第 1 回審議会での宿題事項

伊藤委員からの御指摘【地形・地質】

図 人と自然との触れ合いの活動の場

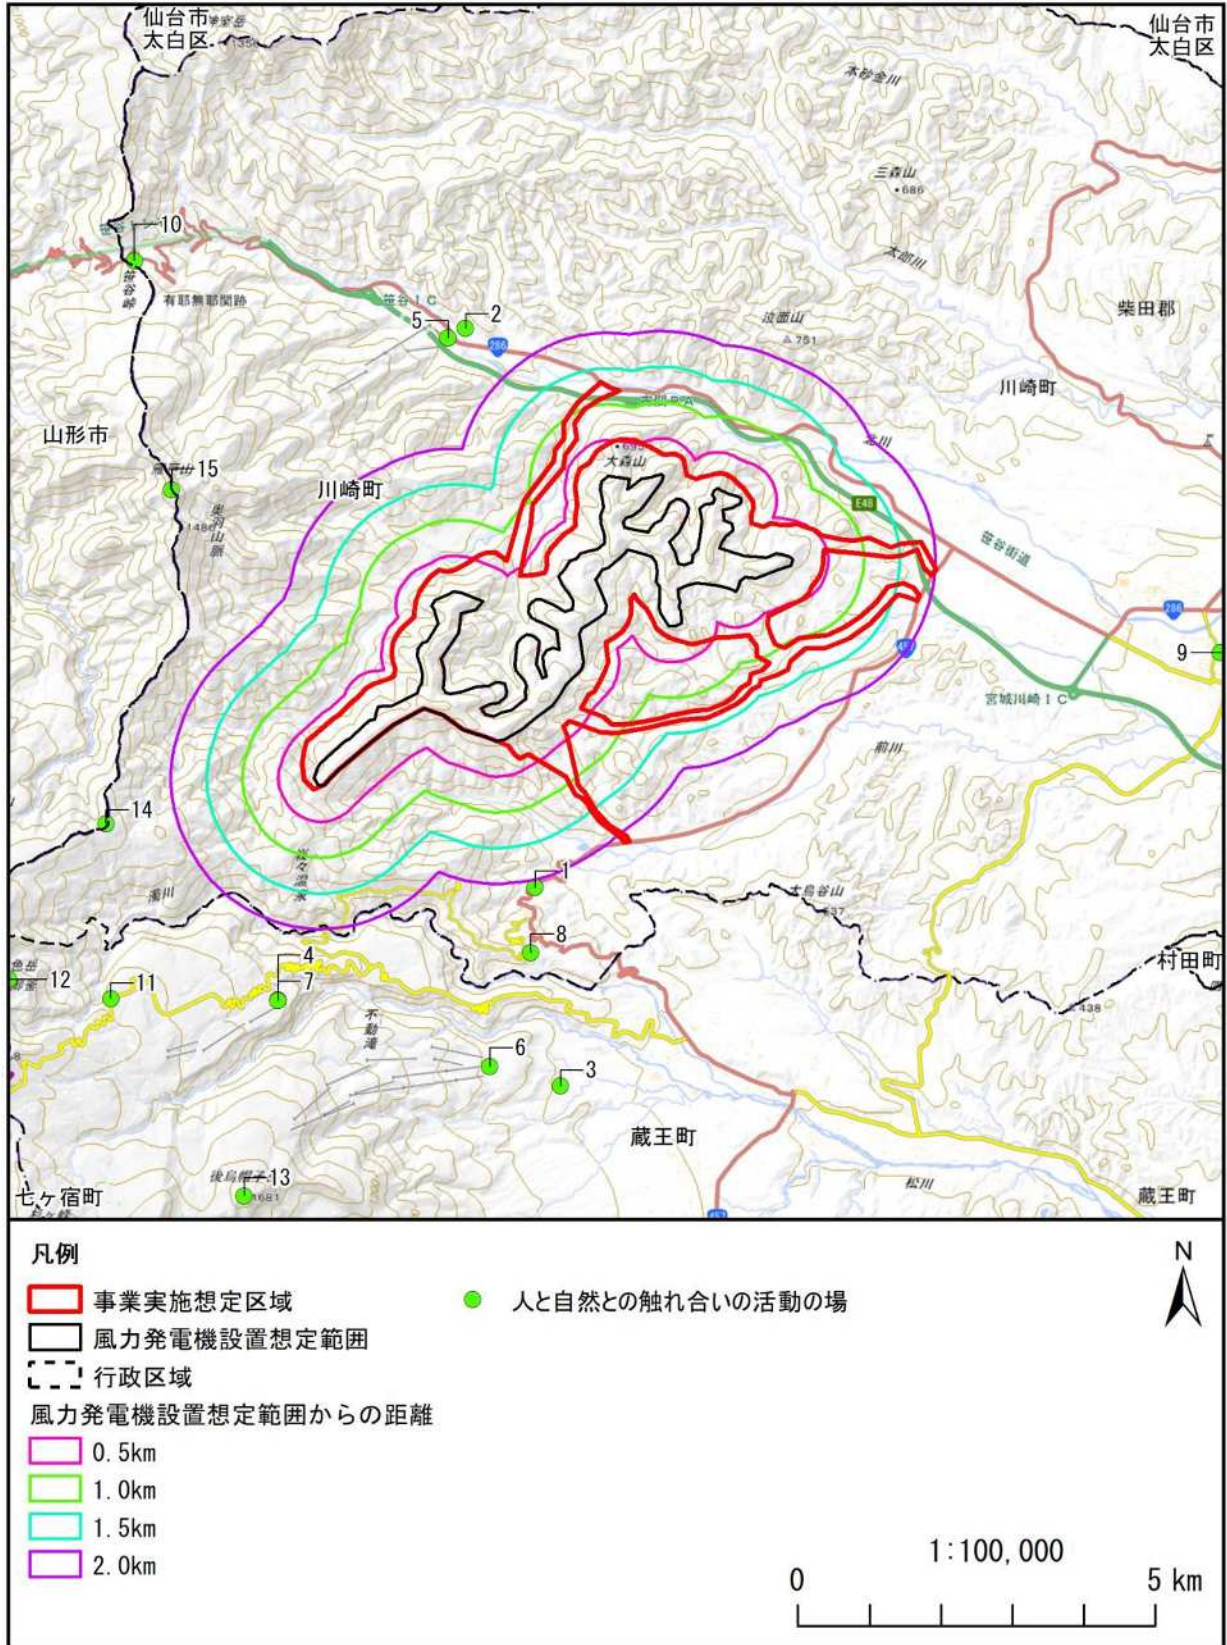
事業実施想定区域の周辺で、どれくらいの距離に人々が野外で活動する場所があり、静穏性が求められているのかが分かる資料を作成し、施設が稼働することで影響がありそうな場所が、どこに分布しているのかを把握して回答すること。作成方法は、図面上に手書きプロットしたものでも構わない。

添付資料に、文献調査で調べた人と自然との触れ合いの活動の場に、風力発電機設置想定範囲から 2km の範囲を示した図を示します。これによると、2km 範囲内には文献調査で確認された人と自然との触れ合いの活動の場はありませんでしたが、その周辺には、キャンプ場の「AONE×MATKA」や野鳥が群れる静かな公園の「青根自然の森公園」が位置しています。引き続き、情報の収集に努めます。
